DODATEK Č. 1 KE SMLOUVĚ O DÍLO

Smluvní strany mezi sebou dne 4.5. 2021 uzavřely Smlouvu o dílo na základě výsledků výběrového řízení smlouvy na veřejnou zakázku malého rozsahu s názvem „**Projektová dokumentace Rozšíření parkovacích míst v areálu NNH, etapa I.b**“.

Návrh úpravy předmětu díla

Stavba: Rozšíření parkovacích míst v areálu NNH, etapa I.b

DN 100

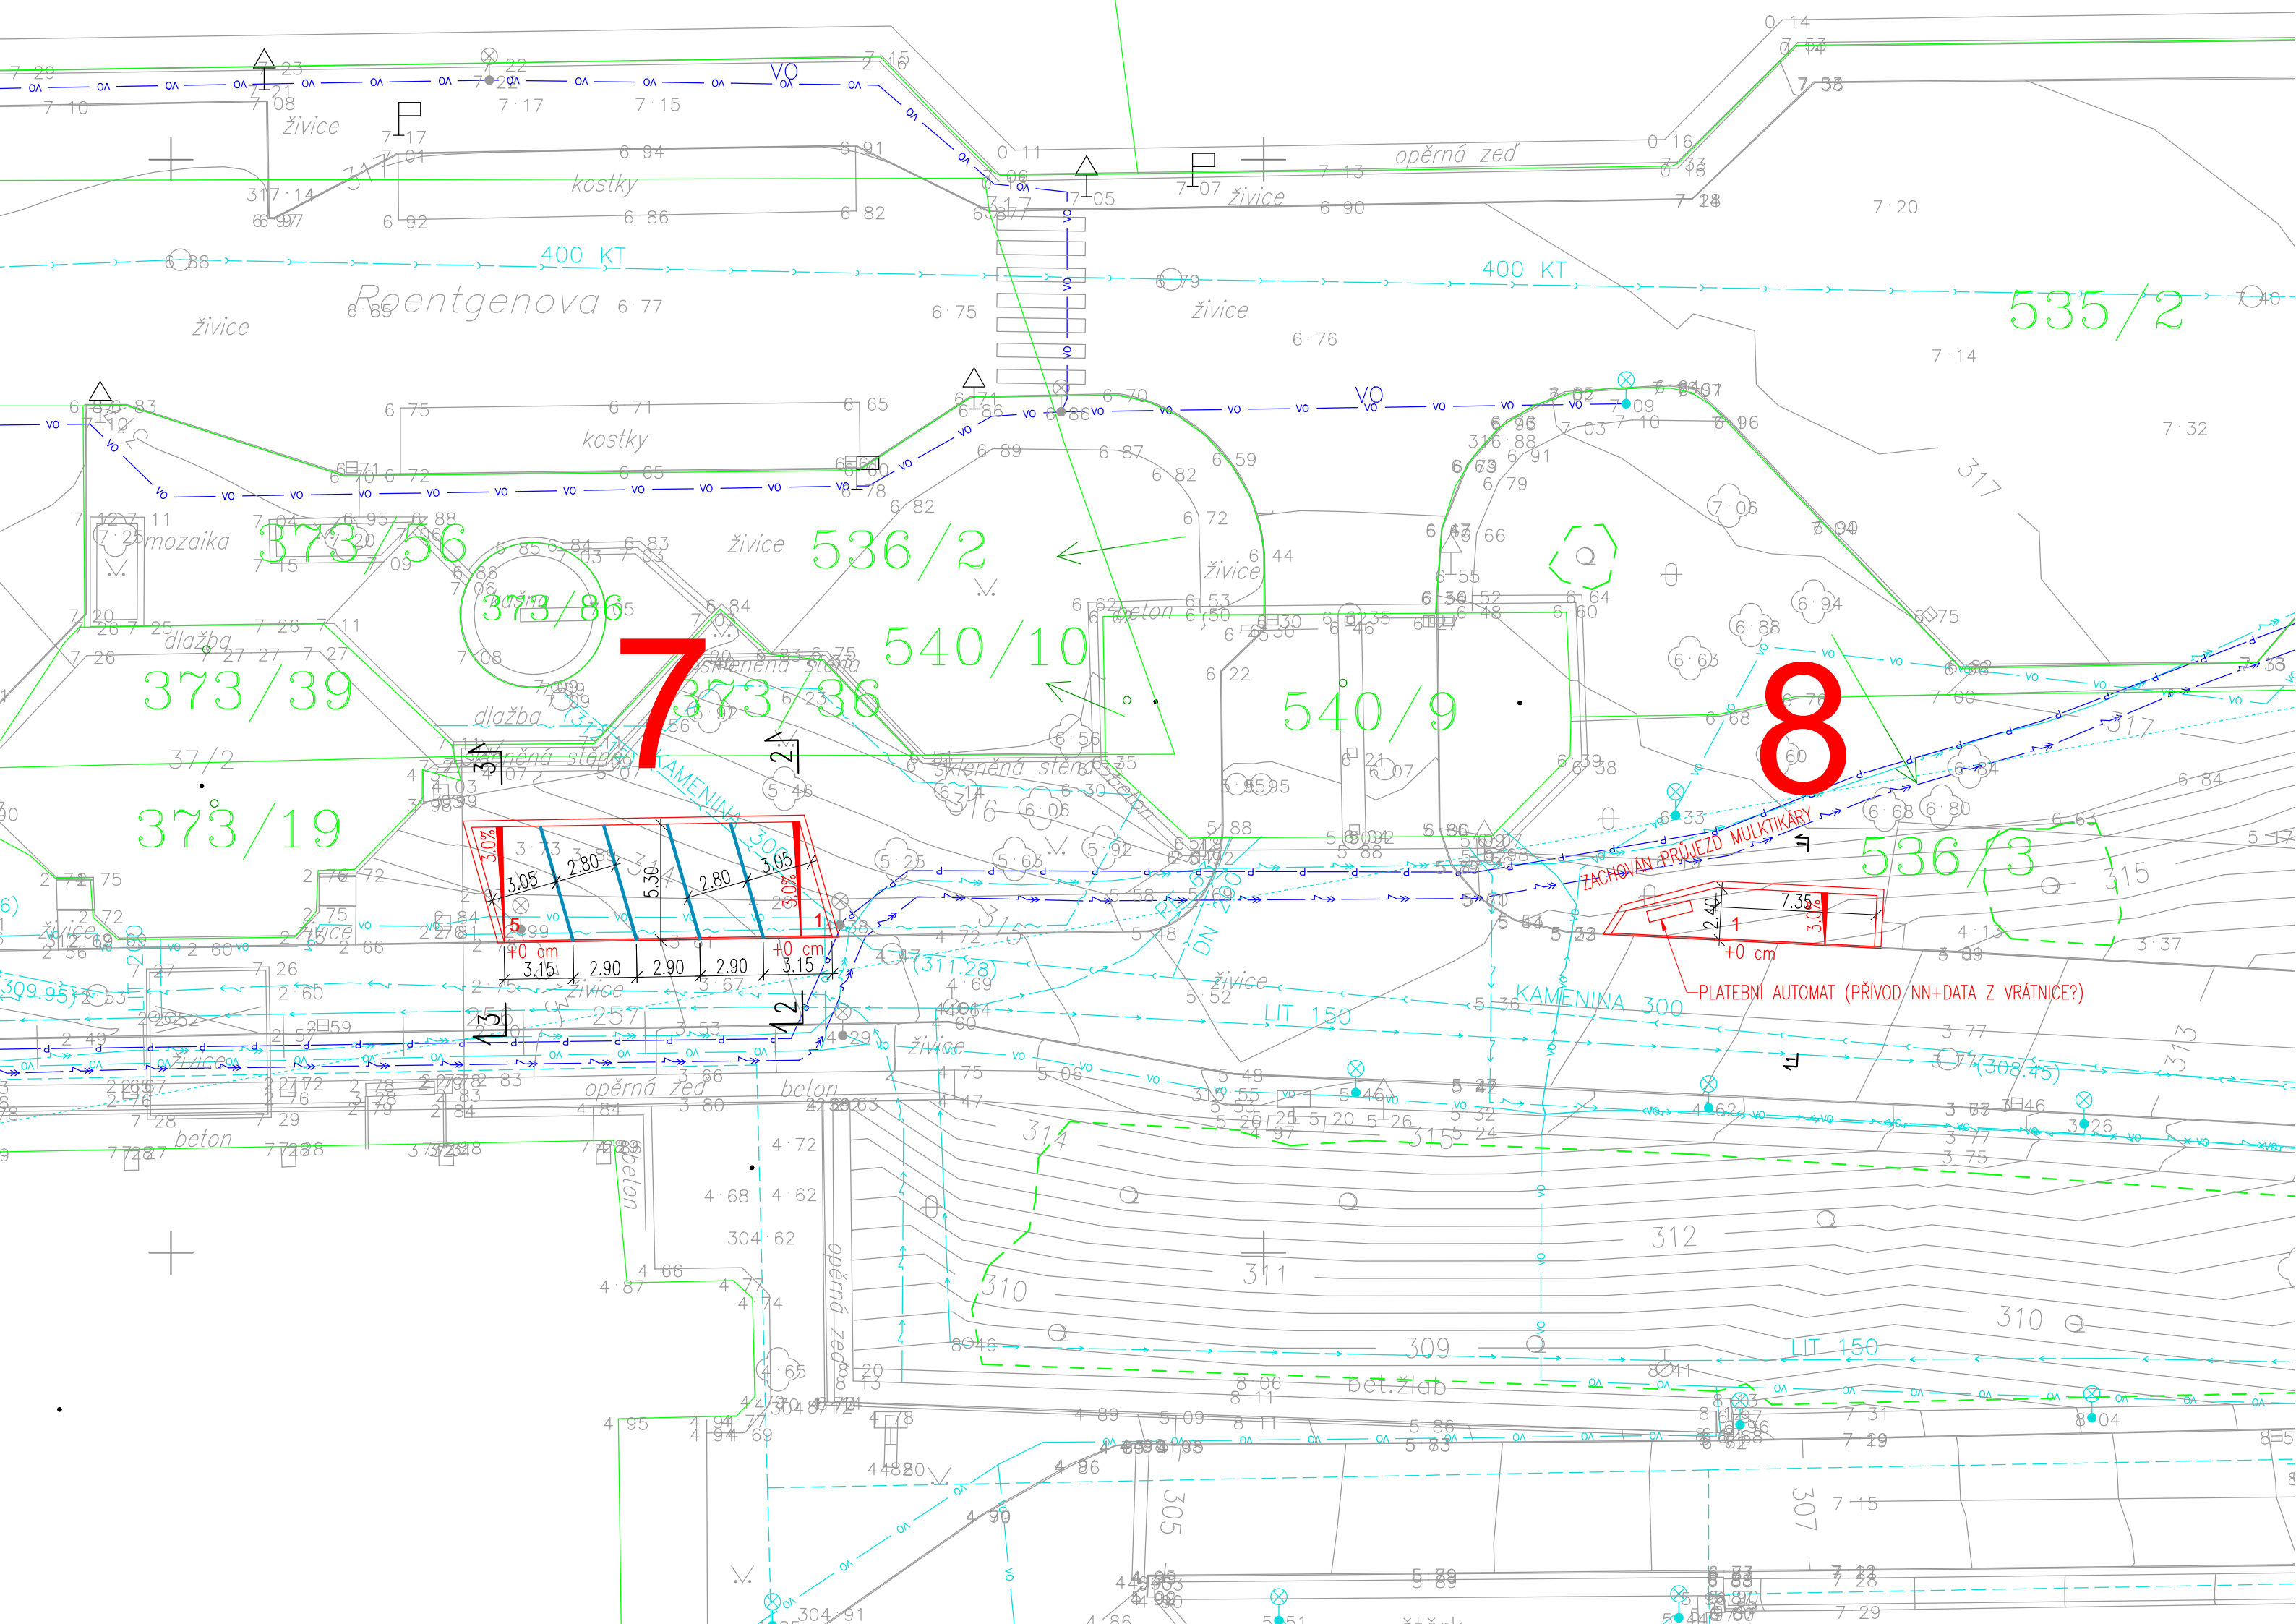
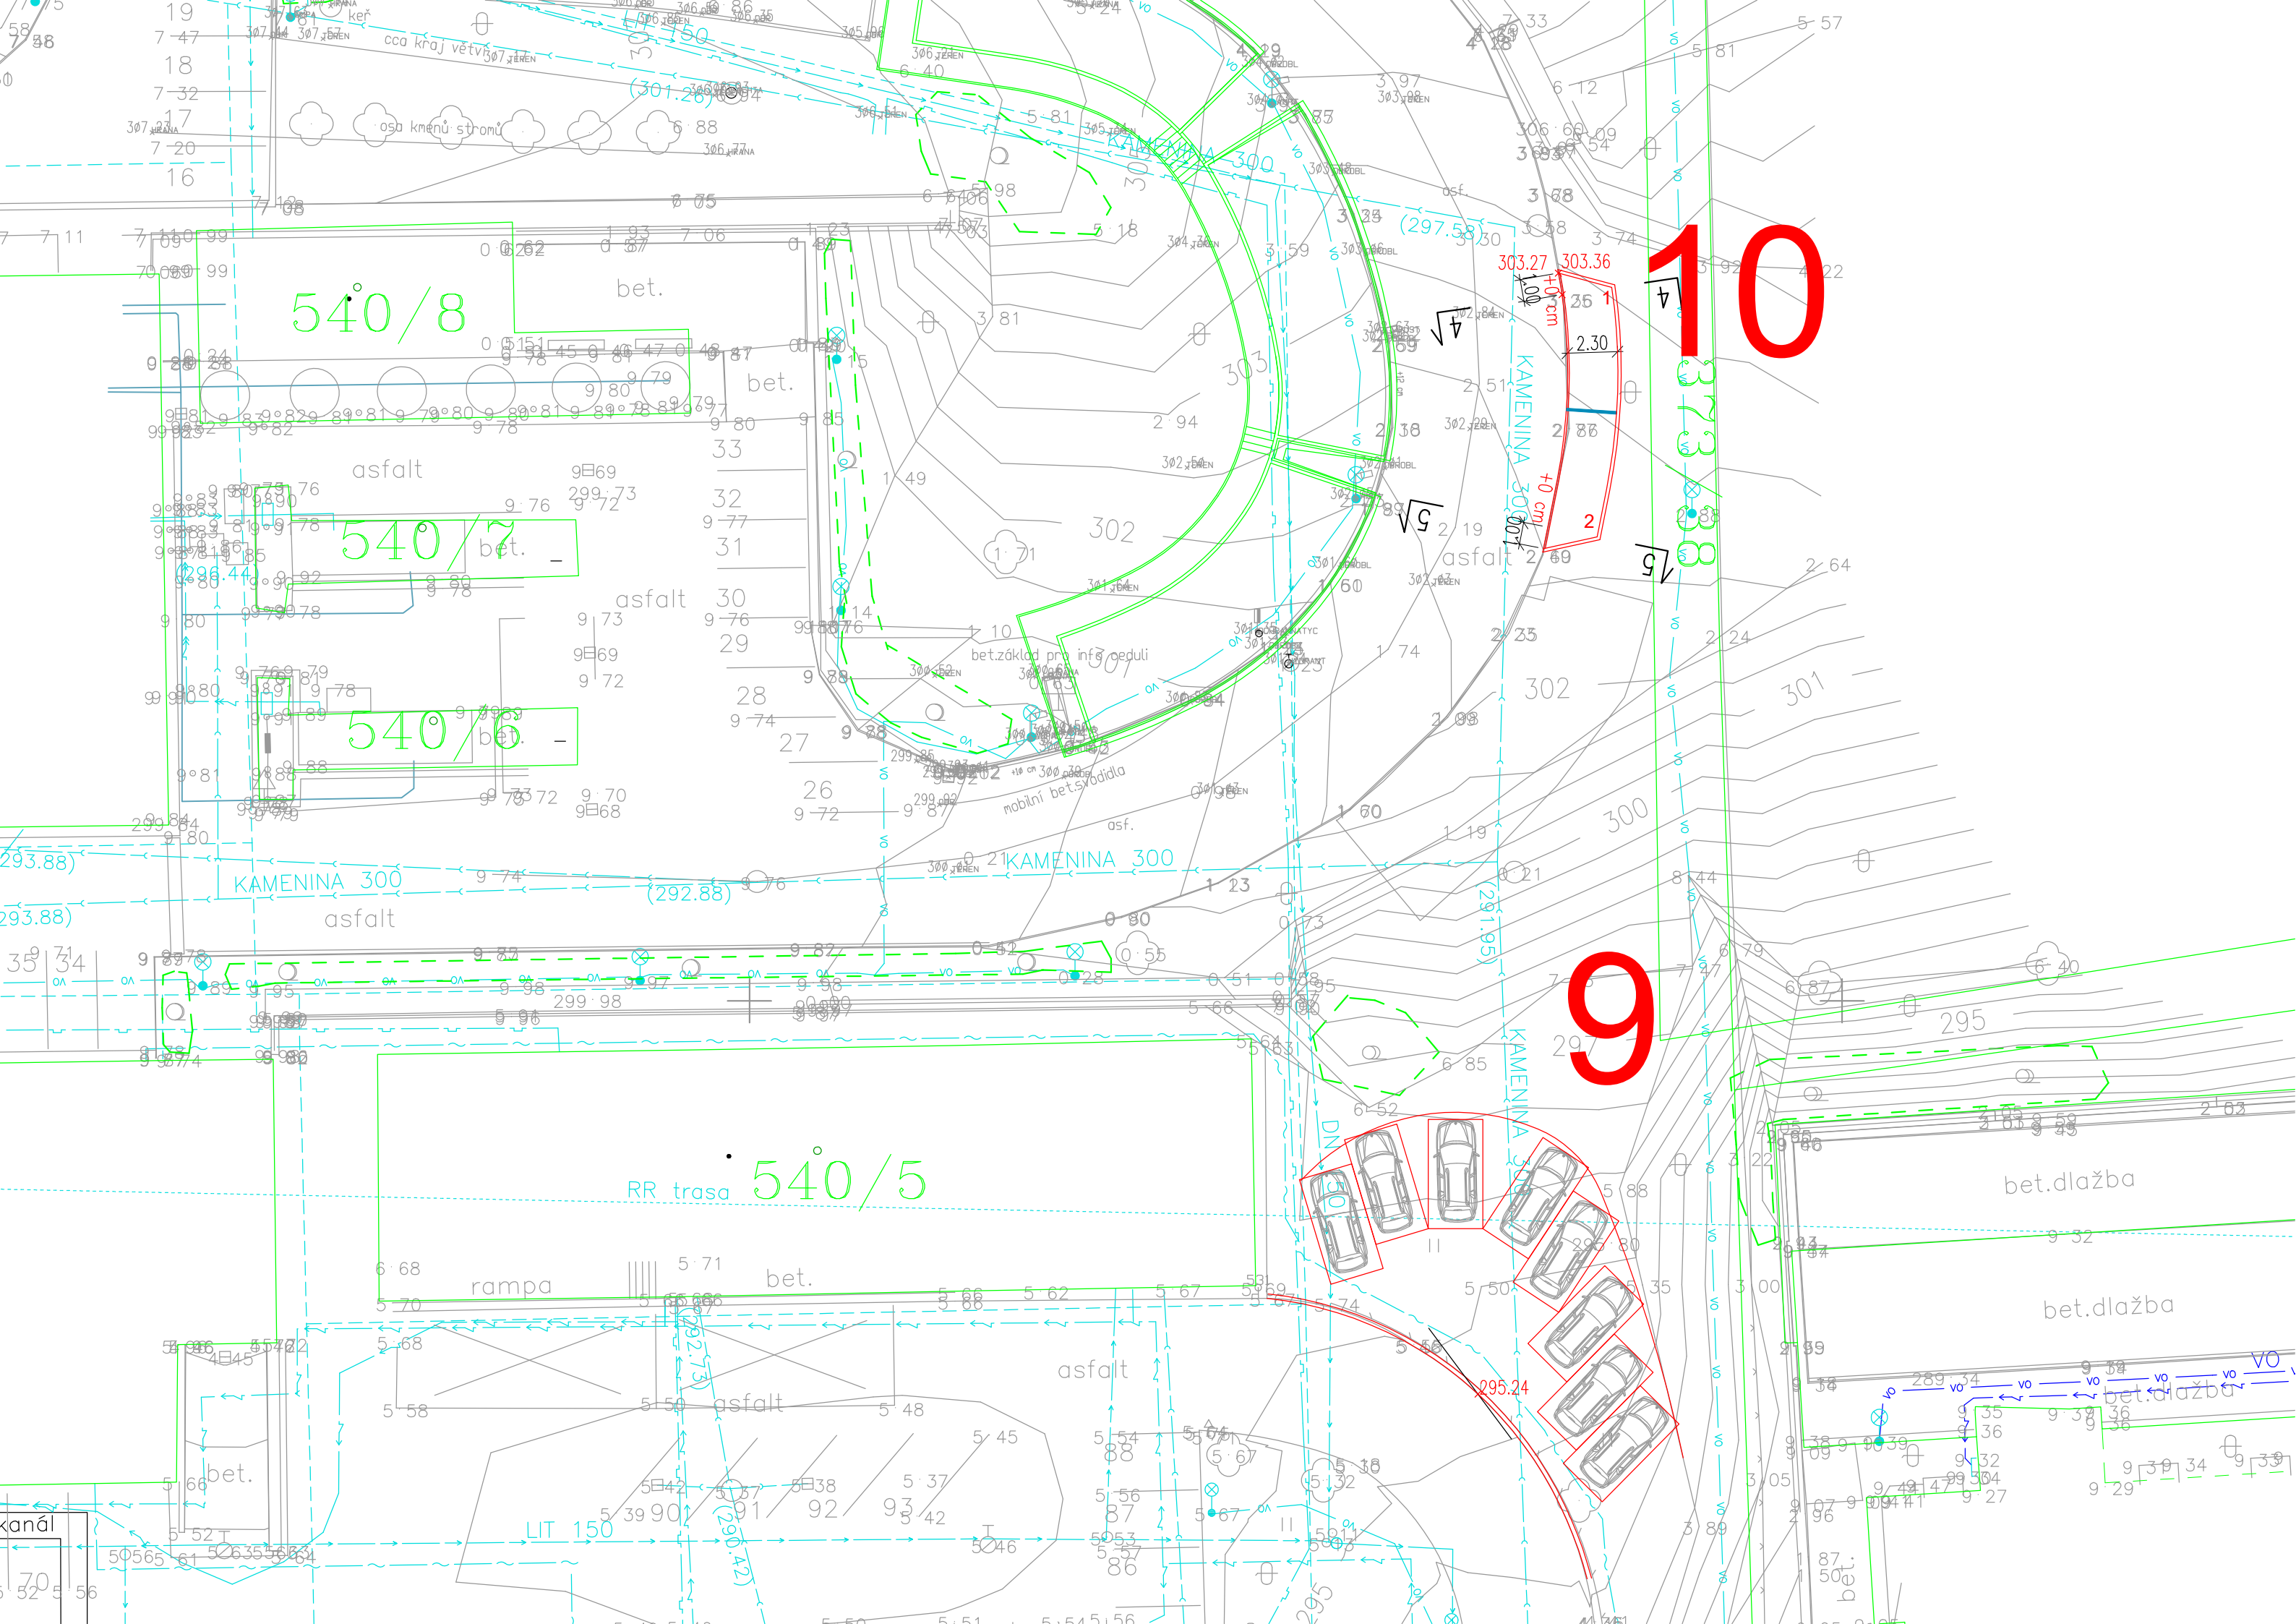
Podél komunikace se navrhuje 12 parkovacích stání formou podélného parkování.

Navrhuje se 7 nových stání v nároží křižovatky a 9 nových stání kolmých podél stávající komunikace v místě rušeného chodníku a stávajících podélných stání na vozovce. Součástí je přeložka chodníku k fasádě budovy a nové schodiště.

Navrhuje se zřízení 6 parkovacích stání. V místě šachty kolektoru se navrhuje úprava poklopu, vydláždění plochy a zřízení přístřešku pro kola.

Navrhuje se nová jednosměrná propojka o podélném sklonu max. 15 % s 6 parkovacími stáními. Podél stávající komunikace se dále navrhuje 12 nových stání.

Navrhuje se zřízení 8 nových stání a úprava 2 stávajících. Součástí úprav bude úprava VO a větracího objektu podzemního kolektoru. Výdech v prostoru komunikace bude odstraněn.

Vzhledem k požadavkům na průjezdnost pro HZS navrhujeme otočení dvou stávajících stání v souvislosti s plánovaným otočením jednosměrnosti a zřízení max. jednoho nového podélného stání formou dopravního značení.

Nová stání nad rámec zadání investora se navrhují západně od hlavní vrátnice v počtu 5 ks.

Východně u hlavní vrátnice se navrhuje parkovací záliv pro 1 osobní vozidlo s platebním automatem.

Ve směrovém oblouku v prostoru stávající zpevněné plochy se navrhuje úprava a rozšíření této plochy bez vyznačení parkovacích stání.

Ve směrovém oblouku se navrhují 2 parkovací stání.

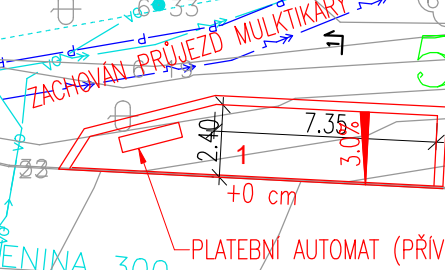
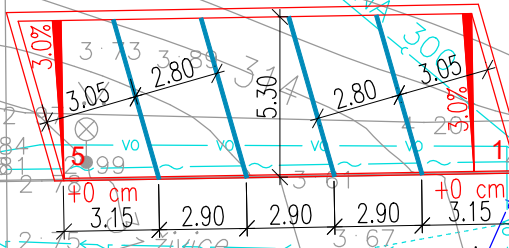
PLATEBNÍ AUTOMAT (PŘÍVOD NN+DATA Z VRÁTNICE?)

ZACHOVÁN PRŮJEZD MULTIKARY
